Vysvětlení zadávací dokumentace č. 7

Zadavatel	Pardubický kraj
sídlo:	Komenského náměstí 125, 532 11 Pardubice
zastoupený:	JUDr. Martinem Netolickým, Ph.D., hejtmánem
IČO/ DIČ:	70892822/ CZ70892822
profil:	https://zakazky.pardubickykraj.cz
zástupce ve věcech technických:	Květoslava Michalová; kvetoslava.michalova@pardubickykraj.cz
Zástupce pověřený organizací zadávacího řízení:	Mgr. Ing. Robert Hebký, advokátní kancelář advokat@hebky.cz
IČO:	64010082
sídlo:	Václava Řezáče 315, PSČ 434 01 Most
Název veřejné zakázky:	NPK, a.s., Orlickoústecká nemocnice, výstavba pavilonu centrálního příjmu s odbornými vyšetřovými, 2. etapa
Druh zakázky / řízení:	stavební práce / nadlimitní zakázka / otevřené řízení
Zahájení řízení:	dne 10.04.2019 odesláním Oznámení do VVZ

Dotaz: „chci se Vás zeptat, ohledně veřejné zakázky Orlickoústecká nemocnice, výstavba pavilonu centrálního příjmu s odbornými vyšetřovny – 2.etapa. V TZ je napsáno, že řídicí systém má navazovat na systém z 1. etapy. Pro sestavení cenové nabídky potřebuji vědět na jaký systém se má nový ŘS napojovat?“

Dotaz č. 4: „výkaz výměr ARCHITEKTONICKÉ A STAVEBNÍ ŘEŠENÍ + D.1.2.2 + D.1.2.3 položka 139 - Vertikální interiérové žaluzie se stínícím ekvivalentem olova 1,5 mm

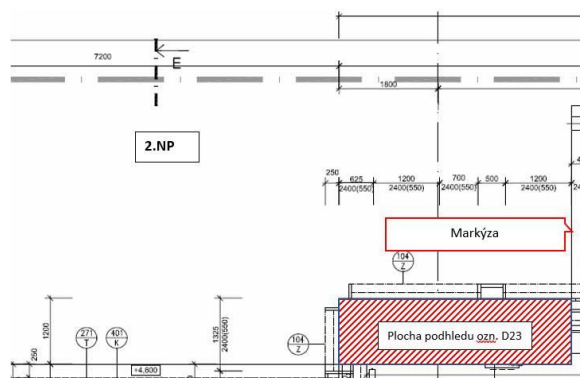
Bobužel toto zadání není realizovatelné, protože hmotnost žaluzií s tímto ekvivalentem překračuje nosnost zavěšení.(Ližina, která vede pásy neutáhne hmotnost žaluzie tl.1,5mm) Výrobce je schopen zhotovit pro uvedenou délku pojezdu lamely se stínícím ekvivalentem pouze 1,0 mm Pb. Bude postačující tl. žaluzie 1mm?“

Odpověď: Musí být dodržen požadovaný stínící ekvivalent 1,5mm Pb. Vzhledem k požadované únosnosti byla projektantem navržena ocelová podkonstrukce pod stropem viz pol.157/Z. Navržené provedení je realizovatelné.

777	507	D + M Ochrana rohů, kompletně dle - tabulky výrobků ostatních	ks	19,00000		0,00
Ochrana rohů : Ochranný profil z vysoce odolného celoprobáveného plastu, celoplošně nalepen k podkladu. : délka - 2050mm : Barevné provedení - viz. Technické specifikace a standardy : 19						
				19,00000

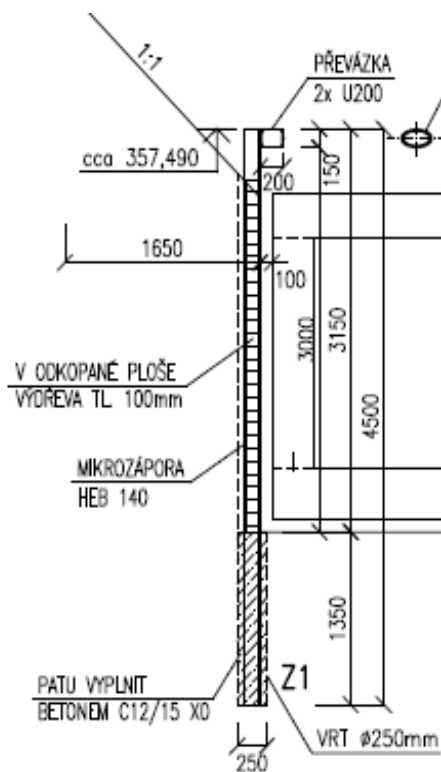
774	504	D + M Ochrana stěn – plast, kompletně dle - tabulky výrobků ostatních	m	479,00000	0,00
Systém nástěnných ochranných prvků : 1PP - 2x plát tl. 2 mm, š. 300 mm z celoprobáveného plastu, celoplošně nalepen na stěnu : 1NP-4NP - 1x plát tl. 2 mm, š. 300 mm z celoprobáveného plastu, celoplošně nalepen na stěnu : Horní hrany plátů ve výšce 400 mm a 900 mm : designový vzor a barva viz Technické specifikace a standardy, : 479					
				479,00000

dl. 1920mm – 8 ks; dl. 2050mm – 11 ks; Je uvedeno i ve výkazu výměr.
